**ASUNTO: ALEGACIONES PROPUESTA DE PROYECTO DE PLAN
HIDROLÓGICO 2022-2027.
CICLO 2022-2027**

A LA CONFEDERACIÓN HIDROGRÁFICA DEL SEGURA

Son objeto de las presentes aportaciones a la exposición pública de la propuesta de Proyecto de Plan Hidrológico de la Demarcación Hidrológica del Segura 2022-2027 de manera

Figura 3-13. Plano de calados para la Rambla de El Albuñón y la Rambla de Miranda. SNCZI

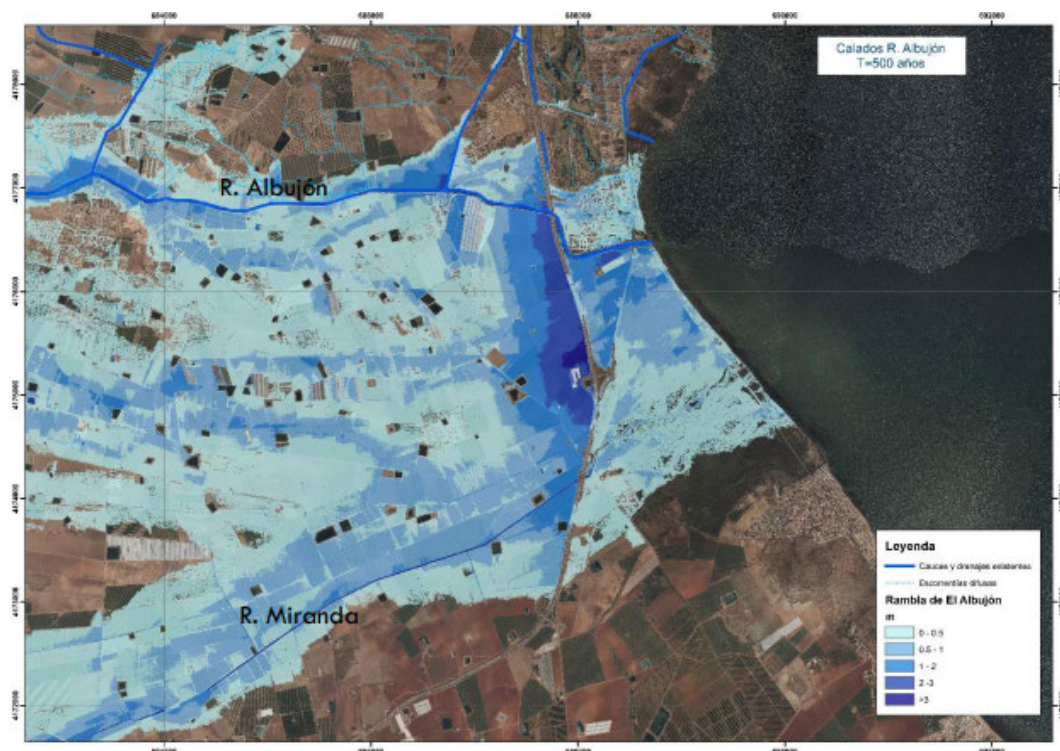
Como puede verse en la imagen anterior, se observa claramente el efecto de retención que genera el talud de la autopista AP7 sobre el flujo desbordado de la Rambla de El Albuñón y la Rambla de Miranda (más al sur). Este efecto de almacenamiento en la zona donde desagua el D7 alcanza calados superiores a los 2 m para el periodo de retorno de 500 años.

Por lo expuesto anteriormente no se alcanza a entender que, en apariencia, no se llegue a contemplar en ninguno de los casos el aumento de la inundabilidad debido al efecto que genera el talud de la AP-7 sobre las viviendas aguas arriba de ésta.
